<b>PROJET DE PARCS EOLIEN ET SOLAIRE DE LA HAUTE-VOIE SUR LES COMMUNES DE LOISY-SUR-MARNE ET MAISON-EN-CHAMPAGNE (51)</b>	
<b>REPONSE DU PETITIONNAIRE A L'AVIS DE LA MISSION REGIONALE D'AUTORITE ENVIRONNEMENTALE</b>	
Date :	5 janvier 2022
Réf :	N° MRAe 2021APGE93
Dénomination du projet :	Parc éolien et solaire de la Haute-Voie (51)
Préfet compétent	Marne
Pétitionnaire / Bénéficiaire :	Eoliennes de Haute Voie SAS Solaire de Haute Voie SAS

La MRAe a rendu un avis le 24 novembre 2021. Cet avis, répertorié sous le numéro 2021APGE93, a été publié sur le site internet de la MRAe en novembre 2020.

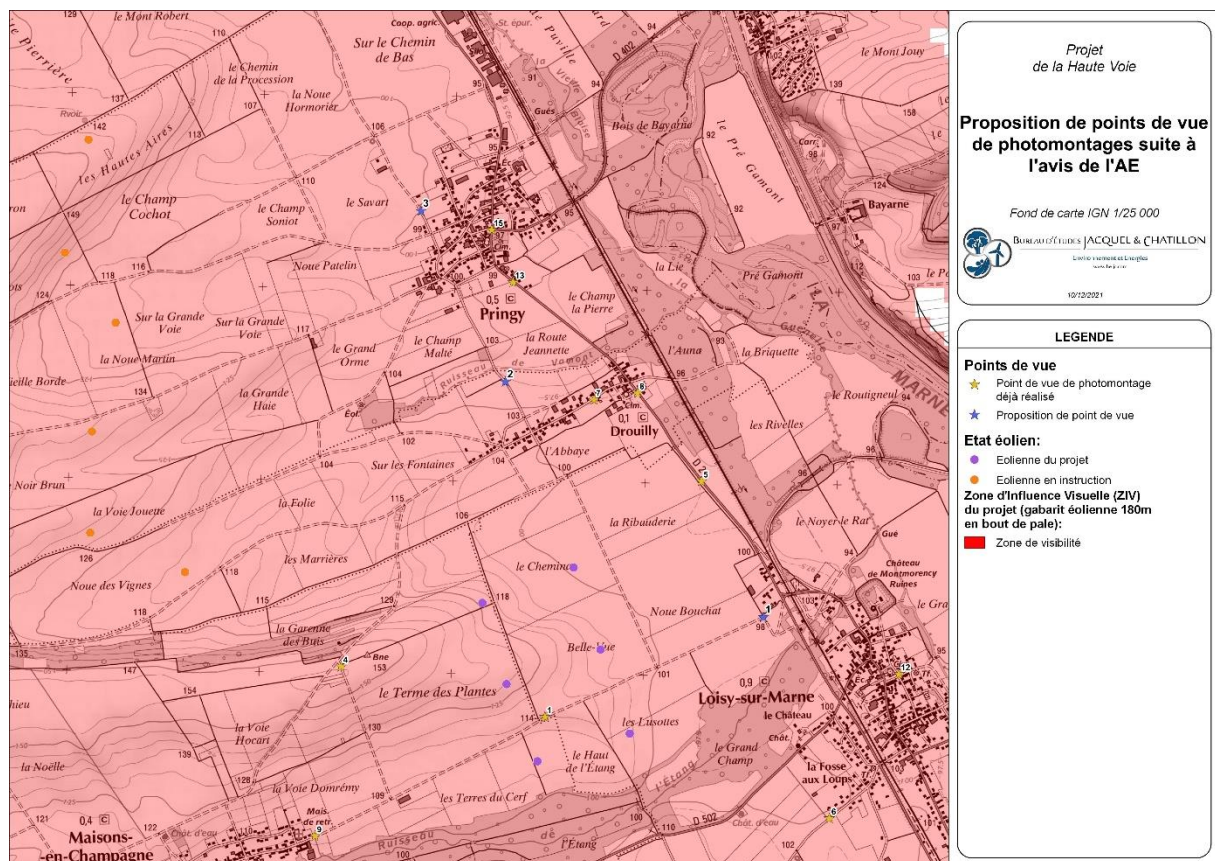
- La Mission régionale d'autorité environnementale recommande aux pétitionnaires de « revoir les mesures ERC proposées et les renforcer pour qu'elles soient adaptées aux impacts identifiés pour toute l'avifaune, en particulier pour les espèces de petite taille » (p. 3/31 et 23/31)

Le pétitionnaire souhaite rappeler ici que de nombreuses mesures ERC ont été définies pour toute l'avifaune, y compris les espèces de petite taille.

En effet, la réduction forte du nombre d'éoliennes, l'abandon de l'aménagement de la zone sud ainsi que l'évitement des milieux présentant le plus d'intérêt pour l'avifaune (notamment la ripisylve) ont un fort impact positif sur l'avifaune de petite taille susceptible de nicher ou de s'alimenter dans les cultures de la zone sud (Alouette des champs, Linotte mélodieuse, Perdrix rouge...) ou dans les milieux forestiers environnants (Tourterelle des bois, Verdier d'Europe, Fauvette des jardins...).

De ce fait, les seules espèces de « petite taille » possédant un impact brut supérieur à faible en phase exploitation sont l'Alouette des champs, le Faucon crécerelle et la Mouette rieuse (cf. p. 400 de l'EIE). Elles présentent un niveau d'impact résiduel très faible du fait de l'application d'autres mesures ERC favorables : garde au sol supérieure à 30m, réduction de l'attractivité des abords des éoliennes pour éviter la présence de proies ou la nidification, installation de nichoirs à Faucon crécerelle à 1km du projet minimum pour attirer les populations de l'espèce vers d'autres secteurs, replantation de haies,

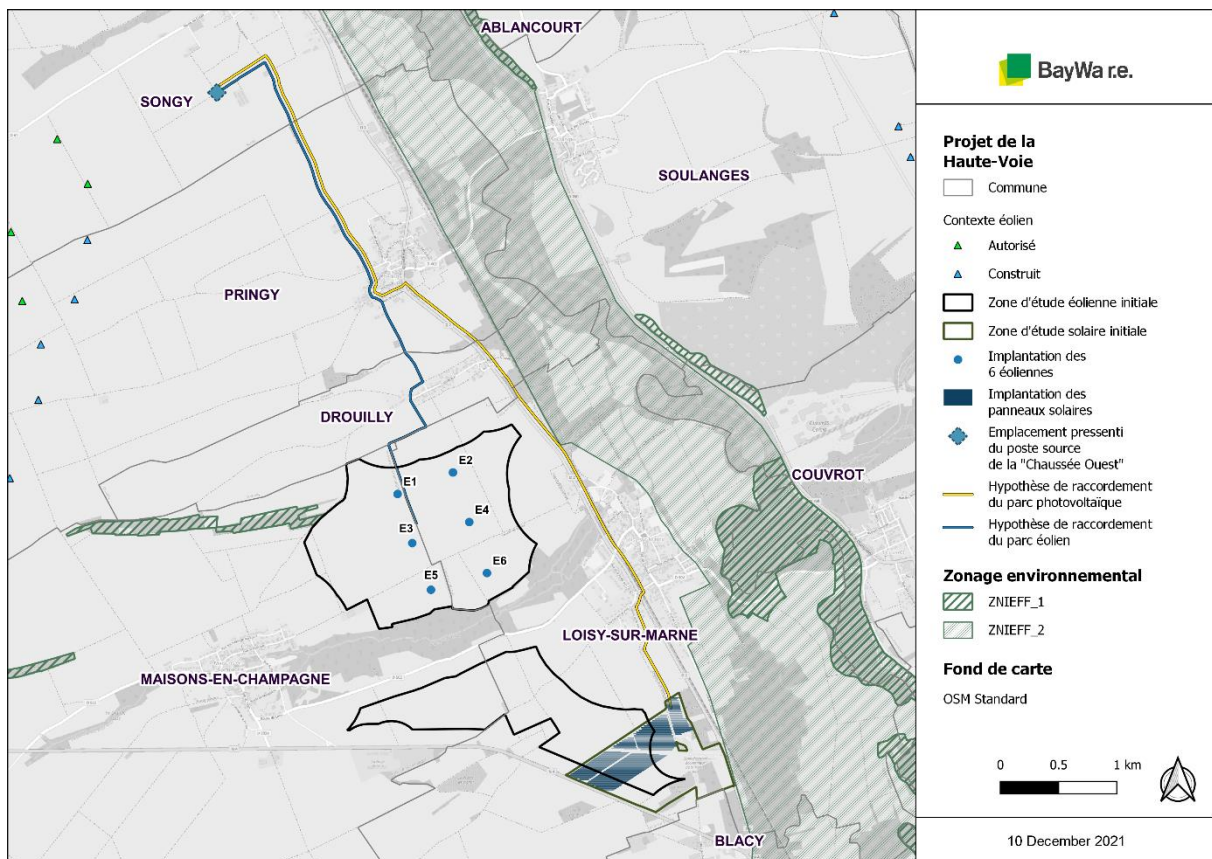
- La Mission régionale d'autorité environnementale invite les pétitionnaires à « *évaluer les impacts de ce raccordement au vu des informations disponibles, en particulier de déterminer si des espaces à enjeux seraient concernés par les travaux de raccordement* » et à « *étendre l'étude d'impact au raccordement du projet au réseau électrique afin d'identifier, parmi les solutions possibles de raccordement, laquelle aura le moins d'incidence sur l'environnement* » (p. 9/31)

Pour autant, les questions relatives au raccordement au réseau national d'électricité ont tout de même été analysées par les pétitionnaires (p. 266 et suivantes de l'EIE pour le projet éolien et p. 281 de l'EIE pour le projet solaire). Deux scénarios de raccordement sont présentés dans l'étude d'impact :

- Une première hypothèse de raccordement en HTA consiste à relier les postes de livraison au poste source de Marolles, situé à environ 6 km au sud-est du site d'implantation. Dans cette hypothèse, les travaux de raccordement seront effectués sous la maîtrise d'ouvrage d'Enedis. Si le choix du scénario de raccordement dépend de l'expertise technicoéconomique d'Enedis, il est assuré que les branchements électriques seront réalisés par l'enfouissement des câbles électriques le long de la voirie publique, en particulier le long de la RN 4 jusqu'au bourg de Vitry-le-François puis en longeant la RD 396. Pour autant, la capacité disponible pour l'injection sur ce poste source s'est réduite depuis la réalisation de l'étude d'impact compte tenu du raccordement de plusieurs projets et aucuns travaux permettant d'augmenter la capacité de raccordement disponible ne sont prévus dans le cadre du nouveau S3REN.

- Une seconde hypothèse de raccordement en HTB consiste en un raccordement en antenne sur le poste 225 kV de Marolles. Dans l'étude exploratoire n° 19-344 qui a été transmise à BayWa r.e. en novembre 2019, RTE confirme ainsi la faisabilité technique de cette solution de raccordement. Le coût estimé à l'époque était de 5 350 k€. Toutefois, la complexité technique et le coût de cette solution de raccordement pourraient remettre en cause sa viabilité. Dans une seconde étude exploratoire n° 21-159, dont le résultat a été communiqué à BayWa r.e. en avril

2021, RTE confirme ainsi la faisabilité technique de cette solution de raccordement mais indique que le coût s'élèverait désormais à 7 000 k€. Toutefois, la complexité technique et le coût de cette solution de raccordement pourraient remettre en cause sa viabilité.
